Oggetto: [ID: 5610] Procedura di Valutazione di Impatto Ambientale del Progetto Definitivo del raddoppio della tratta Piadena-Mantova, 1° fase funzionale del raddoppio della linea ferroviaria Codogno-Cremona-Mantova. Trasmissione osservazioni

Procedura di VIA del Progetto Definitivo del raddoppio della tratta Piadena-Mantova, 1° fase funzionale del raddoppio della linea ferroviaria Codogno-Cremona-Mantova - dicembre 2020 - Osservazioni

Oggetto: Progetto definitivo “**RADDOPPIO LINEA CODOGNO - CREMONA – MANTOVA. TRATTA PIADENA – MANTOVA**” – **Parere di competenza**

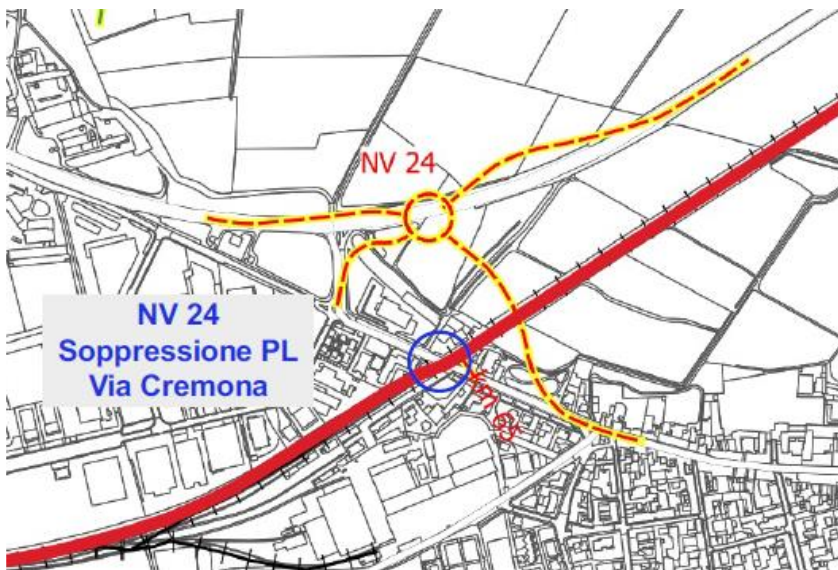
NV.24 - La soluzione proposta potrebbe essere perfezionata, per quanto concerne la porzione di sovrappasso a Sud della linea ferroviaria, per minimizzare l'impatto su un contesto fortemente urbanizzato, limitando al massimo l'occupazione del suolo utilizzando tecniche ingegneristiche di contenimento del rilevato che siano alternative alle scarpate naturali; occorre inoltre prevedere un progetto di riqualificazione urbana dell'area per garantire la corretta fruibilità degli spazi pubblici. A Nord della ferrovia il tracciato del sovrappasso potrebbe convergere sul nodo viabilistico esistente prevedendone la riqualificazione mediante l'inserimento di una rotatoria che dovrà coniugarsi con la nuova rotatoria (Porta d'ingresso della città intitolata a Don Primo Mazzolari) in corso di realizzazione tra Via Cremona e Viale Lombardia e che dovrà garantire anche la continuità di Via Nuova.

Per quanto concerne il collegamento tra la zona residenziale e il polo produttivo si ritiene più opportuno creare un percorso ciclopedonale dedicato che partendo da Viale Valzania, sfruttando l'orografia dei terreni, sottopassi la linea ferroviaria e si ricollegli a Via Cremona sfruttando la viabilità prossima al Cimitero Ebraico.

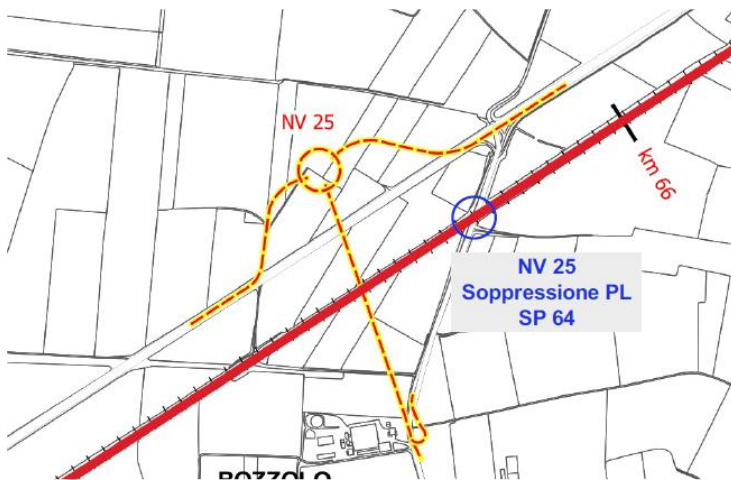
NV.25 – La soluzione proposta dovrebbe essere ripensata, per quanto concerne la porzione di sovrappasso a Nord della linea ferroviaria, mantenendo il sovrappasso ricompreso tra la ex S.S.10 e la linea ferroviaria facendolo convergere sul nodo viabilistico esistente prevedendone la riqualificazione mediante l'inserimento di una rotatoria che dovrà garantire anche la continuità di Via Tezzoglio.

A perfezionamento della soluzione è necessario prevedere l'inserimento, in affiancamento, di un percorso ciclopedonale che possa connettersi alla rete ciclopedonale esistente.

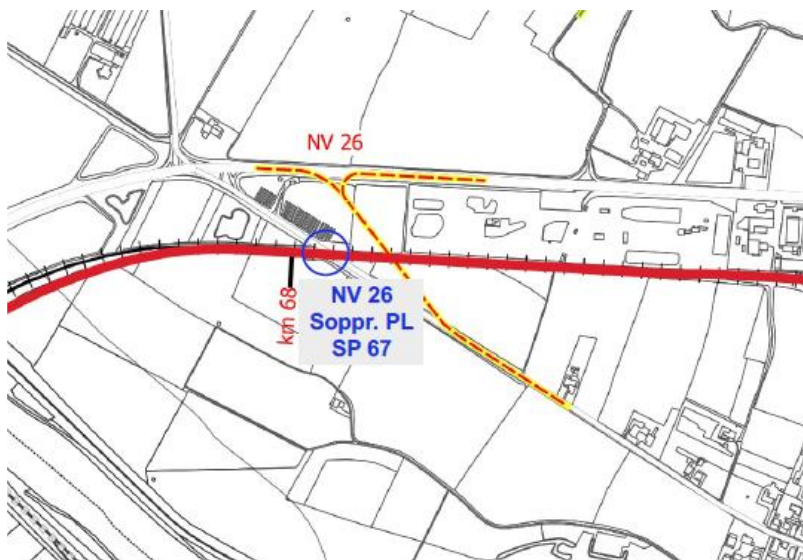
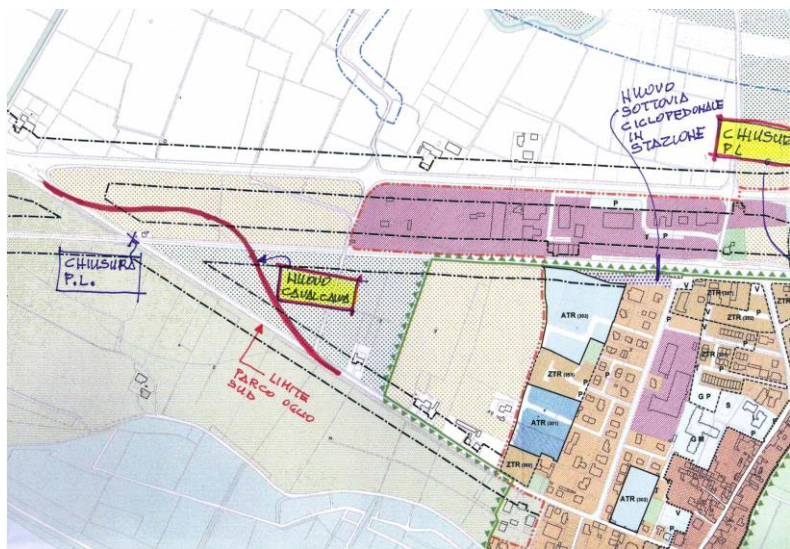
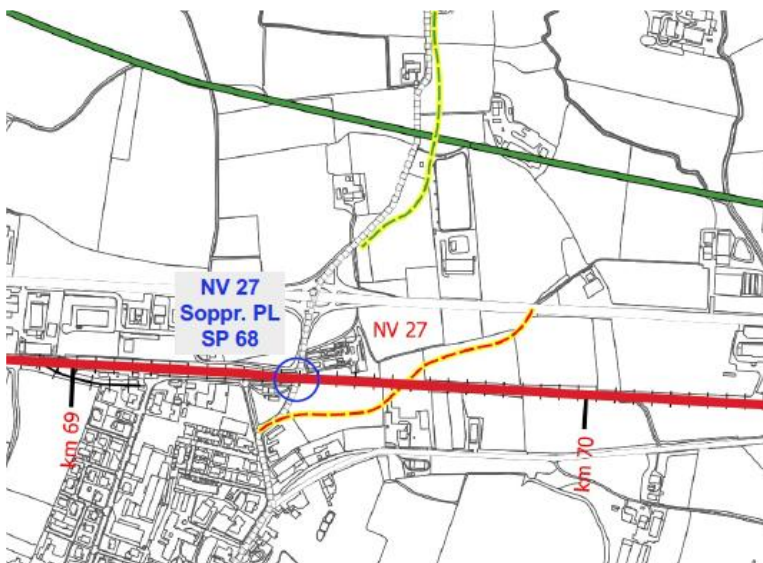
NV.26 - la proposta alternativa al passaggio a livello sulla S.P. 67 presenta alcune criticità di tipo viabilistico, di compatibilità con future trasformazioni urbanistiche e di vicinanza con il "Parco Regionale Oglio Sud". Il posizionamento di un nuovo innesto sulla ex S.S. 10, sfalsato rispetto a quello attuale, potrebbe indurre problematiche significative in termini di sicurezza stradale, soprattutto in un tratto dove sono già presenti numerose altre intersezioni ed innesti. Corre l'obbligo di ricordare che il D.M. 19.04.2006 prevede che "...Per quanto concerne l'interferenza con i nodi viari adiacenti, la distanza minima da adottare dipende

dalla tipologia della intersezione, dovendosi considerare interferente anche una parziale sovrapposizione della segnaletica di preavviso. In linea generale si deve adottare in campo extraurbano un distanziamento minimo di 500 m tra intersezioni contigue...". Inoltre, si andrebbero a pregiudicare le potenzialità di ampliamento di un'attività industriale di primaria importanza per il territorio locale. Risulta fondamentale quindi perseguire una soluzione che mantenga, per il maggior tratto possibile, la sede della S.P. 67, eventualmente modificando anche la quota della linea ad alta tensione, e che vada a riqualificare l'incrocio tra la S.P. 67 e la ex S.S. 10 con l'inserimento di una rotatoria. A perfezionamento della soluzione è necessario prevedere l'inserimento di un percorso ciclopedonale che possa in futuro connettersi alla rete ciclopedonale locale e cicloturistica. Dovrà essere posta molta cura nello studio dell'impatto paesaggistico al fine di individuare le migliori soluzioni possibili, condivise con il "Parco Oglio Sud", per mitigare l'opera.

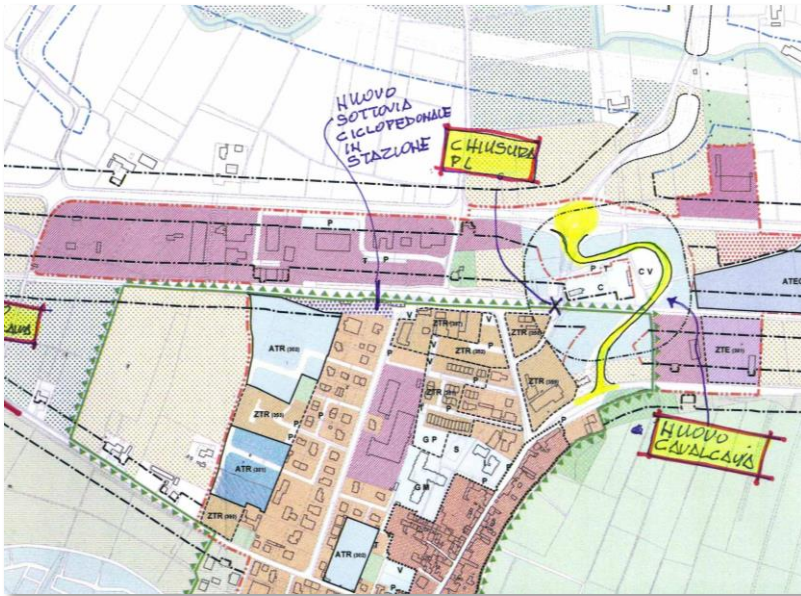
NV.27 - La proposta alternativa al passaggio a livello su Strada San Giovanni presenta alcune criticità di tipo viabilistico e di compatibilità con i vincoli storico-architettonici presenti in prossimità del nuovo manufatto. Come già detto in merito al sovrappasso NV.26, il posizionamento di un nuovo innesto sulla ex S.S. 10, sfalsato rispetto a quello attuale, potrebbe indurre problematiche significative in termini di sicurezza stradale, soprattutto in un tratto dove sono già presenti numerose altre intersezioni ed innesti. È altrettanto importante ricordare la presenza del un campo santo nel quale sorge la primitiva pieve di Marcaria che viene menzionata per la prima volta nel 1033 come “*plebs de Marcareaia*”; edificio oggi vincolato ai sensi dell’art. 10 del D.lgs. 42/2004 e s.m.i. Si propone quindi di rimodulare il percorso della nuova strada, in coerenza con la pianificazione territoriale vigente, inserendo una nuova rotatoria sulla S.P. 78 (leggermente delocalizzata rispetto le previsioni del PGT) che, attraverso un sovrappasso, si ricollegli all’attuale nodo viabilistico salvaguardando la viabilità locale esistente di Strada Agretto. Il tracciato dovrà essere necessariamente completo di percorso ciclopedonale al fine di mantenere connessa la parte Nord e la parte Sud della frazione ponendo particolare attenzione ai cittadini, soprattutto anziani, che quotidianamente raggiungono il cimitero in bicicletta; tale soluzione consente di connettersi con l’attuale sottopassaggio sulla ex S.S. 10 dando continuità ai percorsi esistenti.

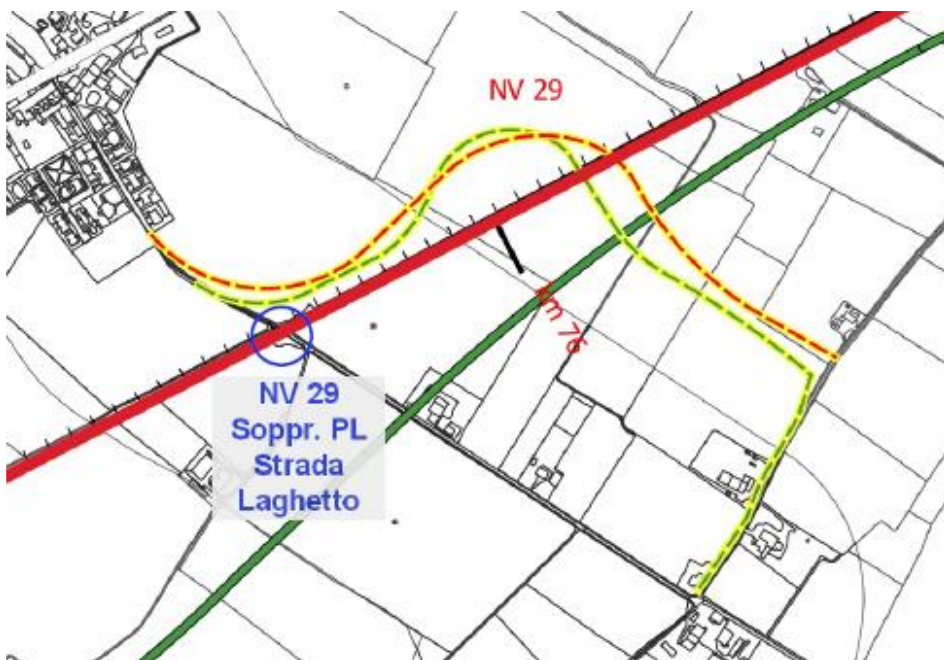
NV.29 - Il tracciato di discesa dal sovrappasso, lato Ospitaletto, entra nel perimetro urbano a ridosso delle abitazioni adiacenti alla Strada Laghetto. Si chiede di adeguare i raggi di curvatura dell'intera infrastruttura al fine di concludere la discesa prima dell'inizio del perimetro abitato. Per questo aspetto è preferibile il percorso delineato nel progetto dell'Autostrada CR-MN. Inoltre, il sovrappasso in uscita da Ospitaletto "discende" ortogonalmente a Strada Sabbioni che, con un breve tratto si collega alla Strada Laghetto. Si evidenzia a tal proposito l'assoluta necessità di allargare e ridisegnare la Strada Sabbioni nel tratto di collegamento alla Strada Laghetto al fine di renderne "fluida" la percorrenza da e verso Ospitaletto.

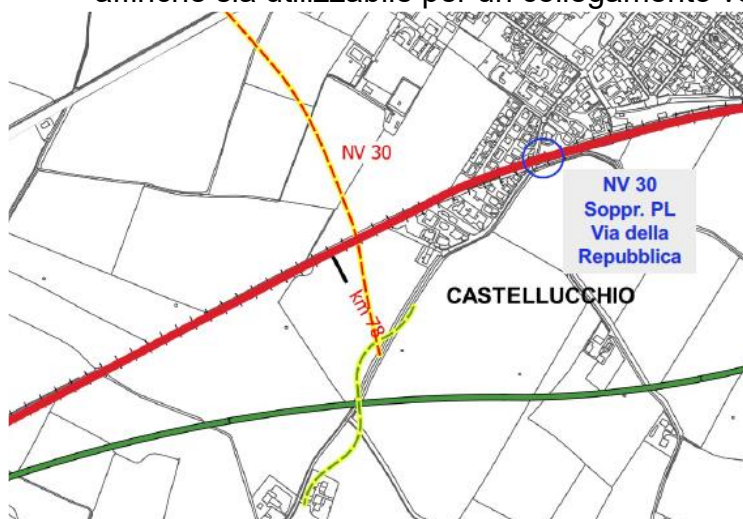
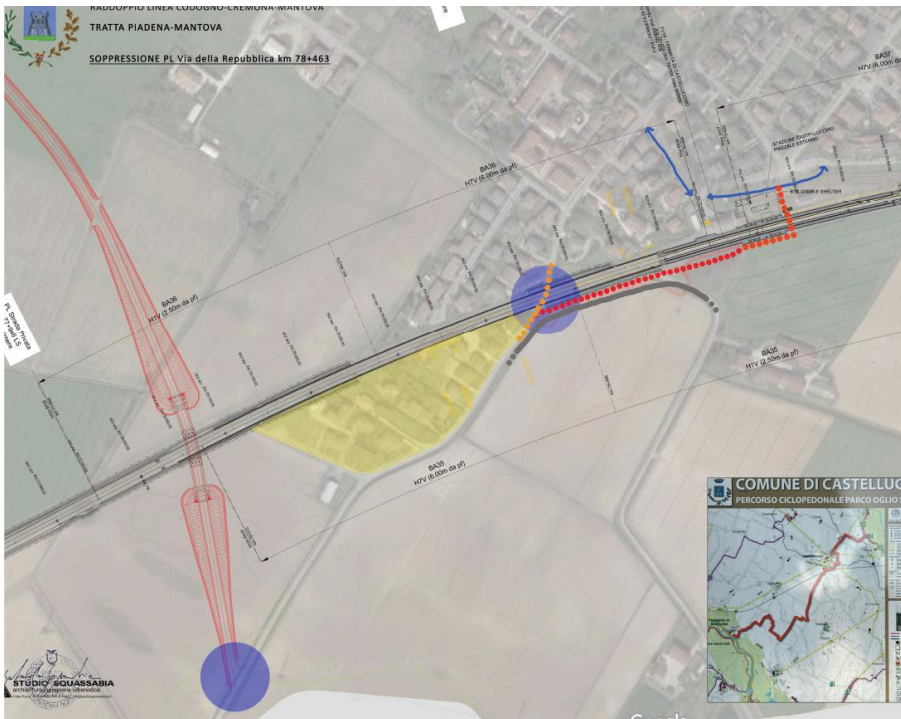
NV.30 - Lo spostamento di circa mt 300 del cavalca-ferrovia rispetto al PL soppresso, è condivisibile in quanto giustificato dalla impossibilità di "discendere" in Via Repubblica per mancanza di spazio e perché si enterebbe con una infrastruttura in quota tra le abitazioni del Borgo Landine, situato nelle vicinanze della stazione ferroviaria, inoltre, ci si trova a ridosso di una lottizzazione urbanizzata ed abitata anche sul lato opposto rispetto alla

ferrovia, in uscita verso Gabbiana che risulterebbe completamente isolata dal resto del vicino perimetro urbano. Le previsioni del progetto autostradale sono molto diverse da quelle del raddoppio ferroviario, pertanto si chiede:

- un ristudio congiunto e coordinato che unisca le esigenze delle due infrastrutture in una soluzione ottimizzata diminuendone l'impatto invasivo.
- un ristudio del raccordo tra sovrappasso e Via Gabbiana posto che la confluenza non è ortogonale e quindi pone problemi di ingresso ed uscita lato angolo acuto.
- la chiusura del PL tra Via Repubblica e Via Gabbiana costituisce barriera invalicabile che inibisce ogni possibilità di comunicazione tra i nuclei residenziali adiacenti posti a lati opposti rispetto alla ferrovia. Tale barriera interrompe inoltre percorsi ciclopedonali inseriti in un tracciato sovracomunale recentemente realizzato con contributi regionali.

- In via preferenziale: un sottopasso ciclopedonale sul percorso interrotto per effetto della chiusura del passaggio a livello (Via Gabbiana-Via Repubblica).

- In via alternativa: una variazione alla soluzione proposta dalle tavole progettuali, rappresentata nella figura di cui sopra, in quanto il collegamento **deve essere ciclopedonale da strada pubblica ad altra strada pubblica**. La soluzione da noi proposta è delineata nella Tavola "Osservazioni_2" allegata, ed inverte la collocazione della ciclopedonale con quella della strada "Magnalupo" per evitare pericolosi attraversamenti oltre a prevedere il prolungamento dell'attraversamento in sottopasso sino all'esterno dell'area della Stazione ferroviaria, per collegarsi alla ciclopedonale che interseca "Viale Stazione".

- ridefinizione dell'uscita dal sovrappasso, prima del raccordo con la ex SS10, affinché sia utilizzabile per un collegamento verso l'interno del centro abitato.

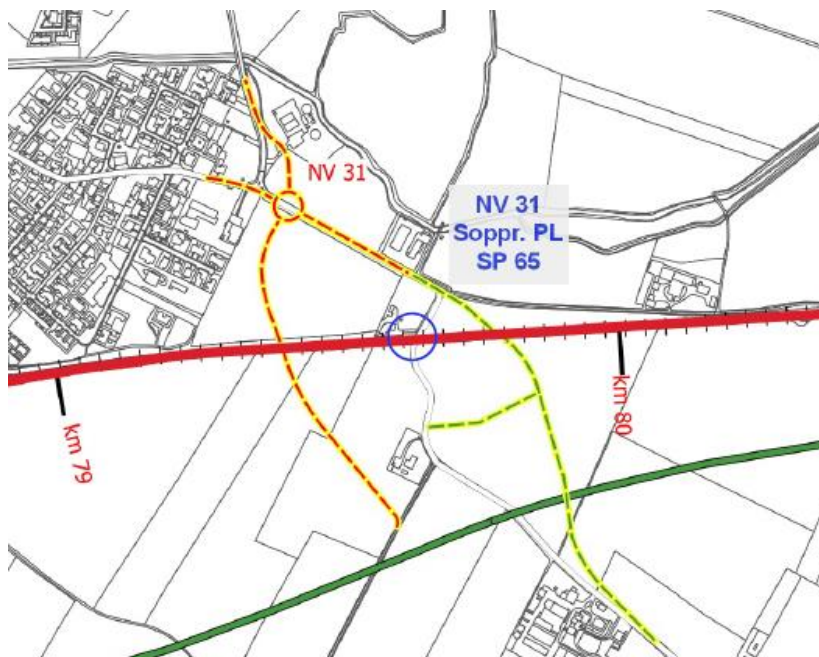
NV.31 – si ritiene incompatibile la soluzione proposta da ITALFERR mentre si propone di ricalcare la soluzione contenuta nel progetto autostradale (che nasce sulla sp55 e discende sulla stessa sp55), eventualmente realizzata in una prima fase, nelle dimensioni ridotte strettamente necessarie a superare la linea ferroviaria raddoppiata.

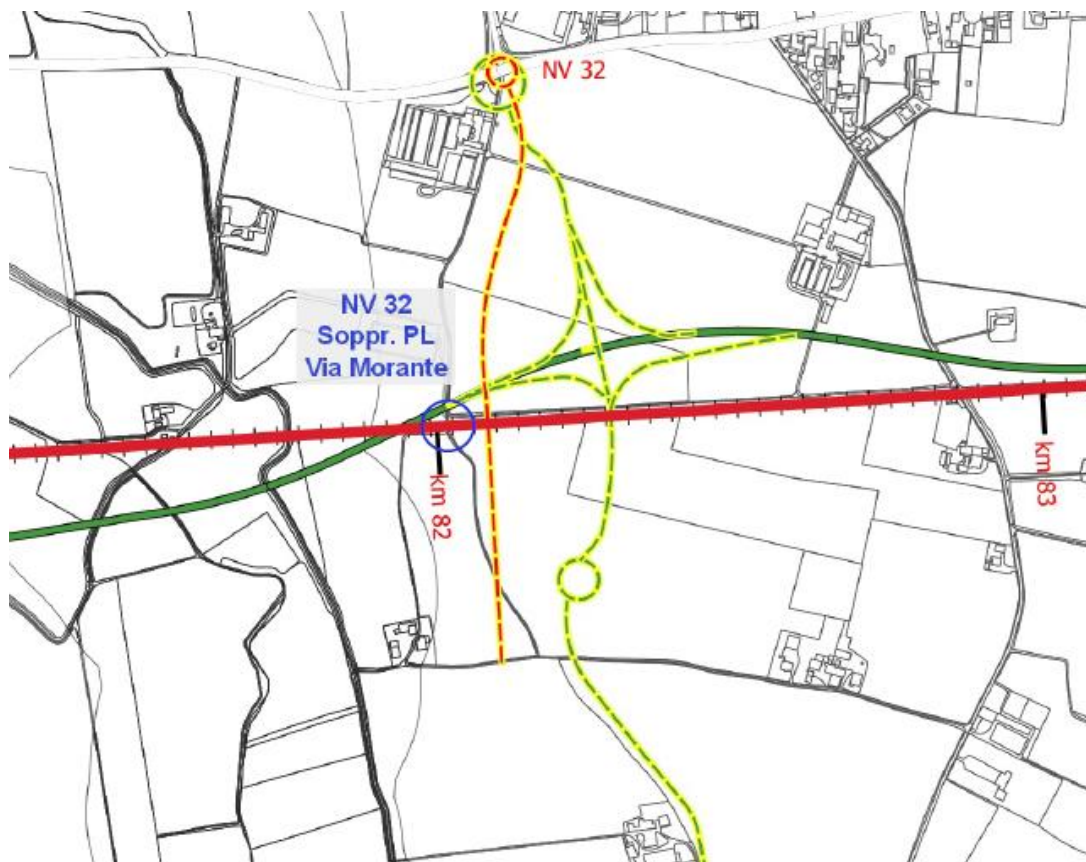
NV.32 – Strada Comunale Morante costituisce il collegamento tra la exSS420 Sabbionetana e la SS10; la soppressione del PL su strada comunale Morante, dovrebbe essere compensata dalla realizzazione del sovrappasso che creerà il nuovo collegamento con la SS10 nel punto di innesto con la nuova rotonda (in costruzione) sulla statale; tuttavia la soluzione individuata da ITALFERR, risulta incongrua poiché il termine del sovrappasso avviene in corrispondenza della strada vicinale delle Osanne (cappezzagna rurale in terra battuta della larghezza di circa 3,50 mt percorsa esclusivamente da alcuni mezzi agricoli) senza quindi ripristinare la continuità della suddetta S.C. Morante. La S.V. delle Osanne ha una sezione ridotta che impedisce il transito a doppio senso di marcia oltreché non presentare una fondazione stradale e una pavimentazione in conglomerato bituminoso. Pertanto, è fondamentale che venga garantito il collegamento diretto tra la S.C. Morante e il nuovo sovrappasso attraverso una soluzione organica e razionale. Anche la sezione stradale deve essere rivista (attualmente è prevista una strada di tipo F1) e resa coerente con la porzione di strada già riqualificata con finanziamento ministeriale finalizzato al miglioramento della sicurezza stradale che presenta una sezione di tipo C2; inoltre, sempre coerentemente con quanto già presente nel tratto compreso tra la ex S.S. 420 e Via Morante, deve essere individuata un'apposita sede ciclopedonale. Infine, si ritiene necessario, tra l'altro come già previsto nel progetto dell'Autostrada Cremona – Mantova, concludere l'intervento di riqualificazione della S.C. Morante adeguando i restanti circa 800,00 mt ricompresi tra Via Morante e il nuovo raccordo con il sovrappasso ferroviario.

La succitata viabilità, come anticipato, svolge già oggi la funzione strategica di connessione tra la ex S.S.10 e la ex S.S. 420 con un TGM di circa 6.000 veicoli. Con la soppressione dei passaggi a livello e la conseguente redistribuzione dei flussi di traffico l'attuale funzione verrebbe consolidata e potenziata giustificando la necessità di una sezione di tipo C2 per sopperire ai normali volumi di traffico ma anche come valida alternativa di deviazione del traffico in caso di interruzione di una delle due radiali provenienti dal capoluogo che già oggi risultano sovraccariche e con frequente incidentalità.
